**DOCUMENTO EN RESPUESTA A LA NOTA DEIA-DEEIA-AC-0155-1712-2020
EN SOLICITUD DE AMPLIACIÓN AL PROYECTO “VILLAS DE AGUACATAL”.**

De acuerdo a lo establecido en el artículo 43, del Decreto Ejecutivo No. 123 de 14 de agosto de 2009. Modificado por el Decreto Ejecutivo No. 155 de agosto de 2011. Le solicitamos información aclaratoria al Estudio de Impacto Ambiental (EsIA) Categoría II, titulado “**Villas de Aguacatal**” a desarrollarse en el corregimiento de San Pablo Viejo, distrito de David, provincia de Chiriquí, que consiste en lo siguiente:

Anexo 1. EOT (Planta de Viabilidad), Villas de Aguacatal

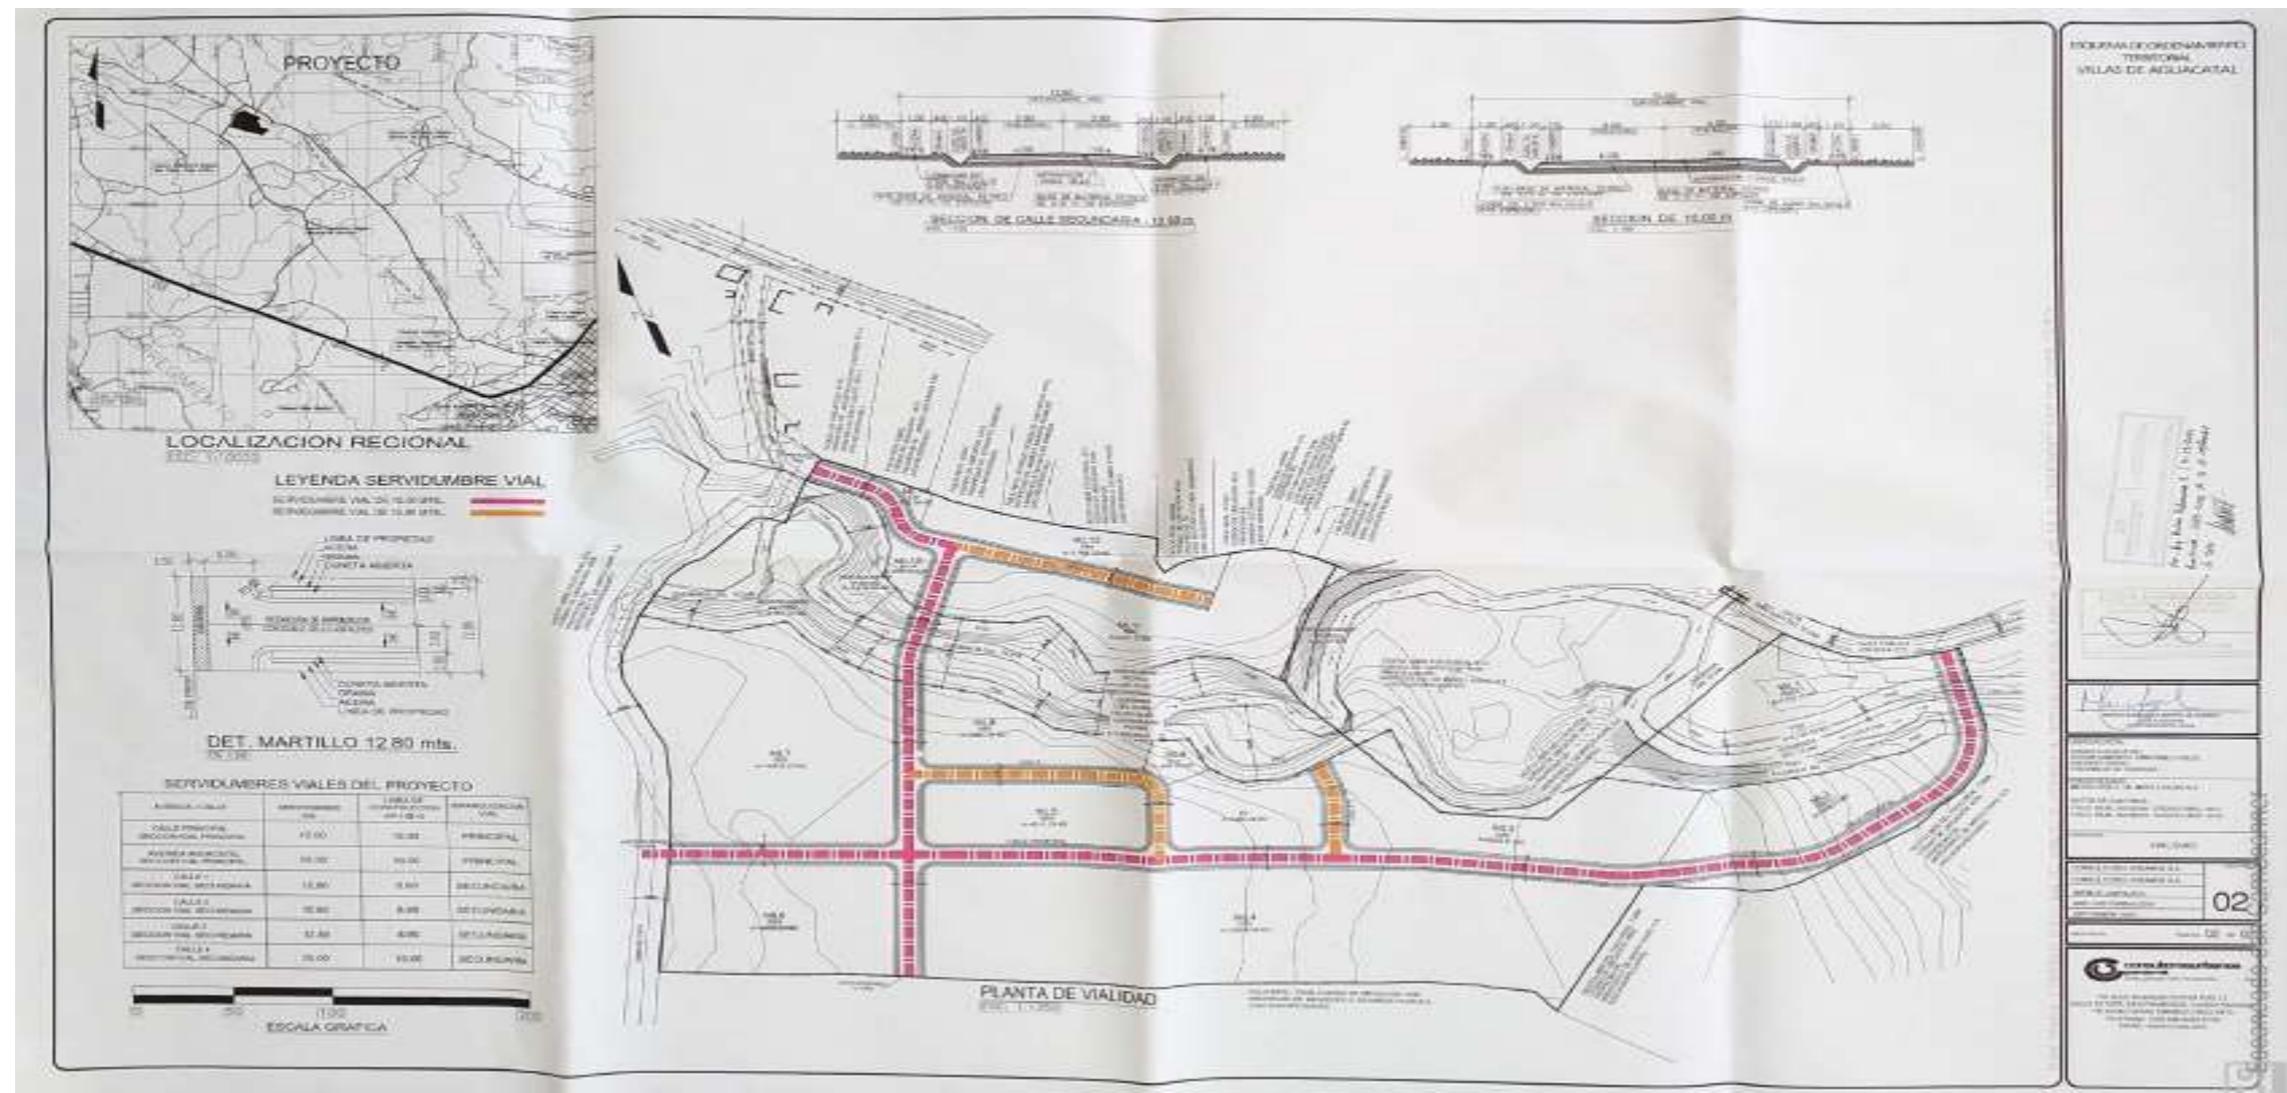
- a. Esquema de Ordenamiento Territorial (EOT) para el área que conforma el proyecto, ya que el mismo supera las 10 hectáreas, y la Resolución correspondiente.

R. Ver anexo 1.

EOT, Hoja de Zonificación “Villas de Aguacatal”

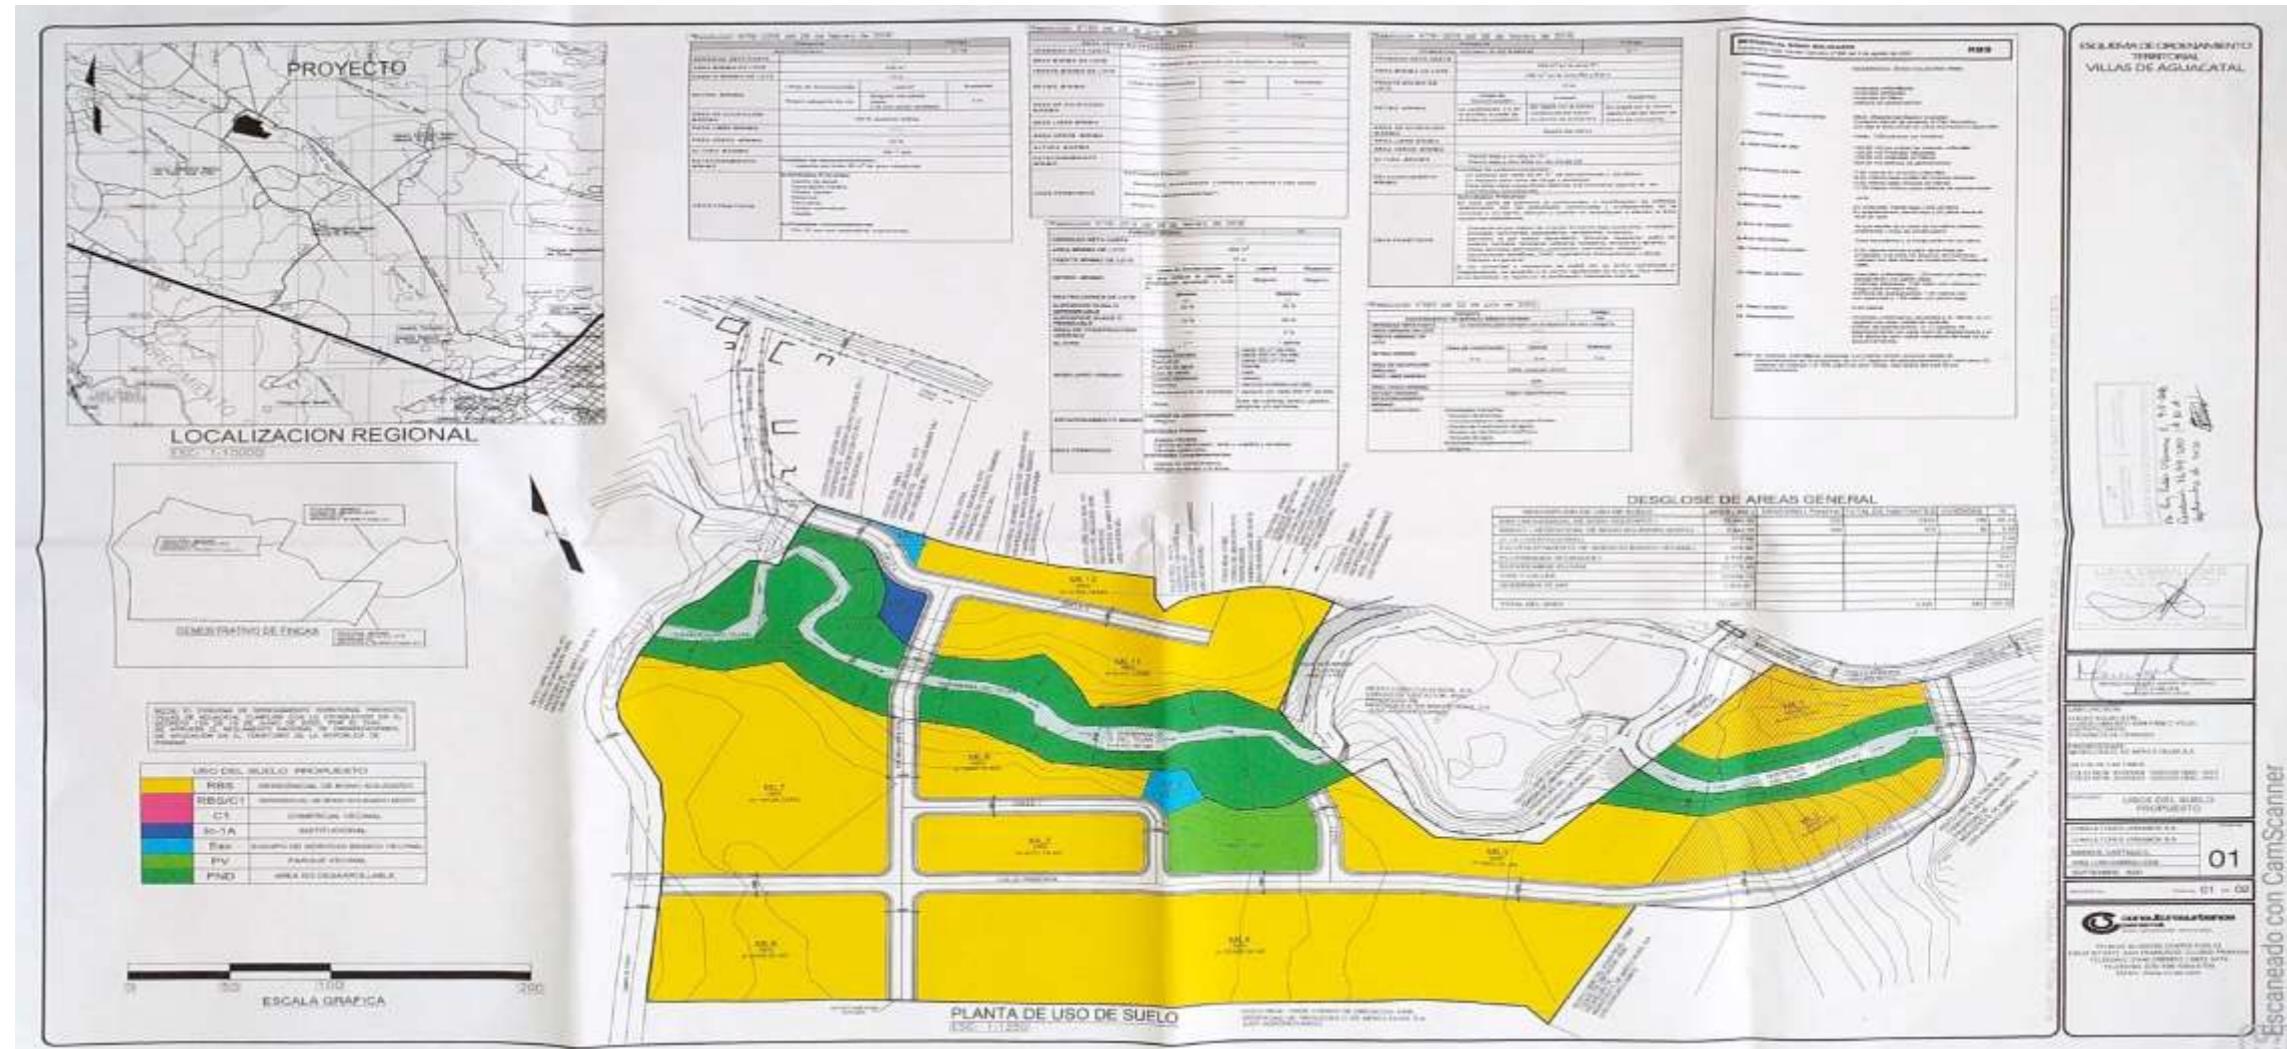
- b. Plan de zonificación aprobado en EOT, en el que se indique la ubicación del polígono a desarrollar con la zonificación y viabilidad aceptada para esa área.

R. Ver anexo 1.

Anexo 3. Plano de perfil de corte y relleno.

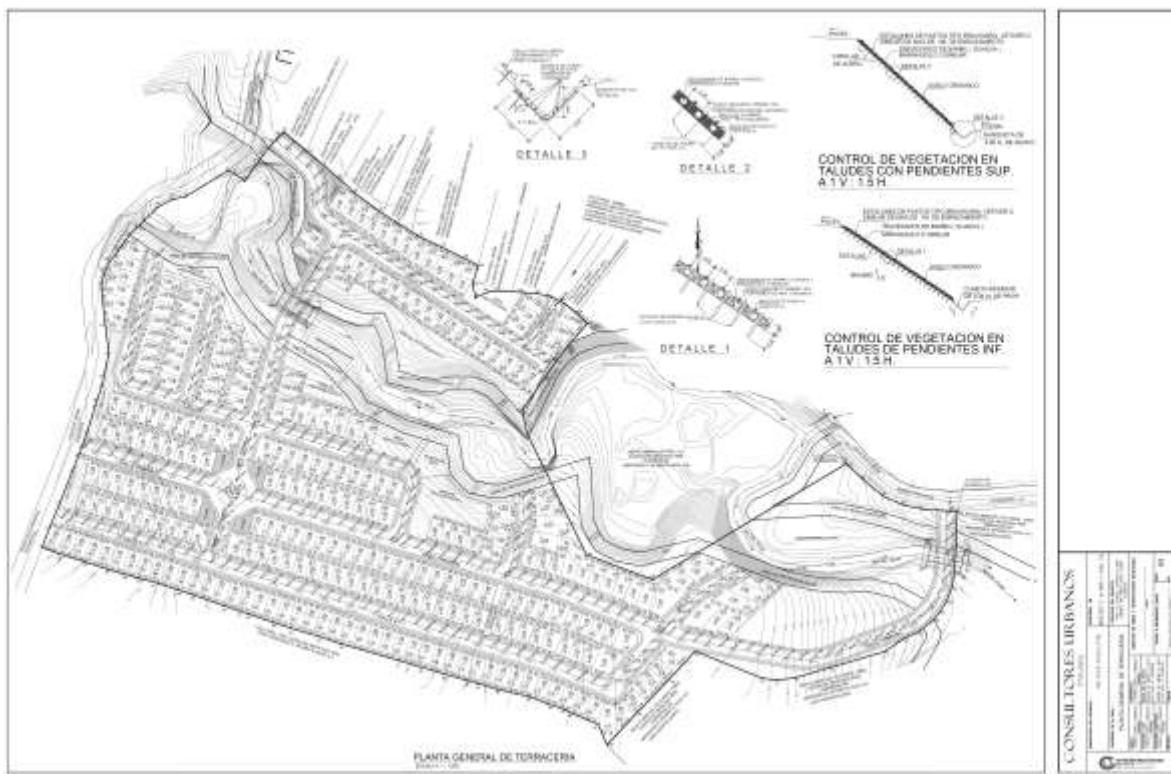
a. Presentar planos de los perfiles de corte y relleno, donde se establezca el volumen de movimiento de tierra a generar en el proyecto de material de relleno e indicar los niveles seguros de terracería.

R. Se presenta el plano de perfil de corte y relleno y plano de terracería segura en el Anexo 3.
